গণপ্রজাতন্ত্রী বাংলাদেশ সরকার
শ্রম ও কর্মসংস্থান মন্ত্রণালয়
কলকারখানা ও প্রতিষ্ঠান পরিদর্শন অধিদপ্তর

ক্যাপ পর্যবেক্ষণের তথ্য

কারখানার নাম	ইমাজ ক্যাশন ওয়ার লিঃ
ঠিকানা	Holding # 119, Ward # 03, Block # D, Ashulia Main Road, Turag, Dhaka
কারখানার কোড	DHK181
কালার কোড	
মূল্যায়নের ধরণ: কাঠামোগত মূল্যায়ন	পর্যবেক্ষণের তারিখ: ০২-০৪-২০২৩
১. পর্যবেক্ষণ

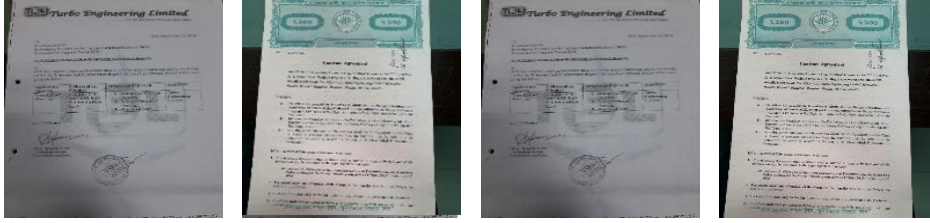
পরিদর্শন পর্ববেক্ষণ	Over stress has been found in corner column.
ক্যাপ আইটেম ক্যাটাগরি

কার্যক্রম	Factory Engineer to review design, loads and columns stresses in the area identified above.
সুপারিশের তথ্যসূত্র	
কারখানার কার্যক্রম	We wil engage a consulting firm to solve this issue
অগ্রাধিকার	৬ সপ্তাহ
চূড়ান্ত সমস্বসীমা	০৬-০৯-২০১৬
সংশোধিত সমস্বসীমা	০১-০১-১৯৭০
অগ্রগতির অবস্থা	চলমান
মন্তব্য	06/09/2020: DEA not Completed yet. After completion of DEA it will be submitted to DIFE for approval. 06.05.2021 visit observation : The factory management have submitted as-built architectural drawing, as-built structural drawing & floor load plan drawing to DIFE RCC on 24/09/2018 without any DEA report. Now the factory management is instructed to submit all these design & drawings & documents along with DEA and soft copy CD files to DIFE RCC as soon as possible. 14.09.2021 Visit observation: The factory management have submitted as-built architectural drawing, as-built structural drawing & floor load plan drawing to DIFE RCC on 24/09/2018 without any DEA report. Now the factory management is instructed to submit all these design & drawings & documents along with DEA and soft copy CD files to DIFE RCC as soon as possible. 17/08/2022: DEA report must be resubmitted to DIFE for approval as soon as possible. 02/04/2023: DEA work is pending due to factory have not appointed any consultants regarding it.

কার্যক্রম	Produce and actively manage a loading plan for all floor plates within the factory giving consideration to floor capacity and column capacity.
সুপারিশের তথ্যসূত্র	
কারখানার কার্যক্রম	Do
অগ্রাধিকার	
চূড়ান্ত সমস্বসীমা	২৭-০১-২০১৭
সংশোধিত সমস্বসীমা	০১-০১-১৯৭০
অগ্রগতির অবস্থা	চলমান
মন্তব্য	06.05.2021 visit observation : The factory management is instructed to submit all these design & drawings & documents along with DEA and soft copy CD files to DIFE RCC as soon as possible. 14.09.2021 Visit observation: The factory management is instructed to submit all these design & drawings & documents along with DEA and soft copy CD files to DIFE RCC as soon as possible. 17/08/2022: DEA report must be resubmitted to DIFE for approval as soon as possible. 02/04/2023: DEA work is pending due to factory have not appointed any consultants regarding it.

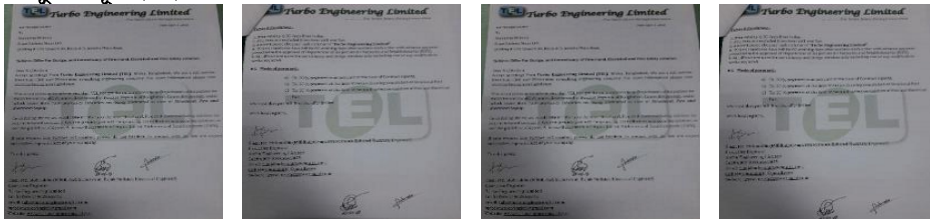
পরিদর্শন পর্ববেঙ্কন	Corrosion found due to exposed condition at steel column
কাপ আইটেম কাটাশনি

কার্যক্রম	Provide protective coating to cover the exposed columns from corrosion.
সুপারিশের ভাষাসূত্র	
কারণালাভ কার্যক্রম	We have already provided protecting coat
অগ্রাধিকার	৬ সপ্তাহ
চূড়ান্ত সমন্বয়ীমা	০৬-০৯-২০১৬
সংশোধিত সমন্বয়ীমা	০৯-০৯-১৯৭০
অগ্রগতির অবস্থা	সংশোধিত
মন্তব্য	27/01/2021: This issue found corrected on the visiting date. Almost full steel building found painted by anti-corrosive paint. Though it is a matter of regular inspection, the factory management has been instructed to inspect this issue on regular basis and maintain properly. 06.05.21 visit observation :This issue found corrected on the visiting date. Almost full steel building found painted by anti-corrosive paint. 14.09.21 Visit observation: This issue found corrected on the visiting date. Almost full steel building found painted by anti-corrosive paint. 17/08/2022: No corrosion was found at steel column during inspection date. 02-04-2023: Completed.

কার্যক্রম	Repairs and alterations to be made to the steel column as required and as advised by the Structural Engineer.
সুপারিশের ভাষাসূত্র	
কারণালাভ কার্যক্রম	Do
অগ্রাধিকার	
চূড়ান্ত সমন্বয়ীমা	০৬-০৯-২০১৬
সংশোধিত সমন্বয়ীমা	
অগ্রগতির অবস্থা	সংশোধিত
মন্তব্য	27/01/2021: This issue found corrected on the visiting date. Almost full steel building found painted by anti-corrosive paint. Though it is a matter of regular inspection, the factory management has been instructed to inspect this issue on regular basis and maintain properly. 06.05.21 visit observation :The steel column has been repaired and alteration by the The factory management. 14.09.21 Visit observation: The steel column has been repaired and alteration by the The factory management. 17/08/2022: No corrosion was found at steel column during inspection date. 02-04-2023: Completed.

কার্যক্রম	Carry out ongoing maintenance works.
সুপারিশের ভাষাসূত্র	
কারণালাভ কার্যক্রম	We will maintenance always
অগ্রাধিকার	
চূড়ান্ত সমন্বয়ীমা	২৭-০১-২০১৭
সংশোধিত সমন্বয়ীমা	০১-০১-১৯৭০
অগ্রগতির অবস্থা	সংশোধিত
মন্তব্য	27/01/2021: This issue found corrected on the visiting date. Almost full steel building found painted by anti-corrosive paint. Though it is a matter of regular inspection, the factory management has been instructed to inspect this issue on regular basis and maintain properly. 06.05.2021 visit observation :The factory management has been tried to carry out ongoing maintenance works. The factory management has been instructed to inspect this issue on regular basis and maintain properly. 14.09.2021 Visit observation: The factory management has been tried to carry out ongoing maintenance works. The factory management has been instructed to inspect this issue on regular basis and maintain properly. 17/08/2022: No corrosion was found at steel column during inspection date. 02-04-2023: Completed.
